HL-Dachabläufe & Not-Dachabläufe

Änderung der Angabe des Anzugsdrehmoments für Edelstahl-Klemmflansche

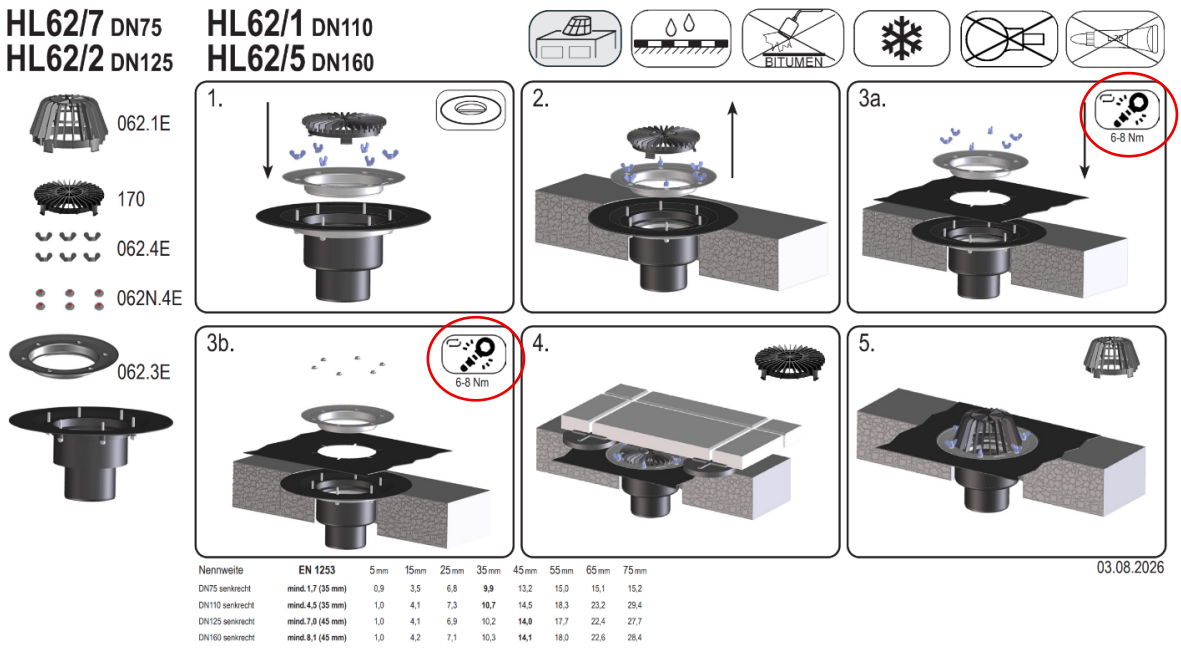
Um eine einfache, sichere und fachgerechte Montage unserer HL-Dachabläufe zu gewährleisten, wurde die Angabe des Anzugsdrehmoments für die Montage des Edelstahl-Klemmflansches auf dem Beipackzettel angepasst.

Die bisherige Angabe des maximalen Anzugsdrehmoments von 13 Nm wurde durch einen Drehmomentbereich von 6–8 Nm ersetzt. Mit dieser Anpassung wird eine präzisere Vorgabe für die fachgerechte Montage des Edelstahl-Klemmflansches geschaffen.

Ein Beispiel der aktualisierten Angabe auf dem Beipackzettel finden Sie im nachstehenden Bild.
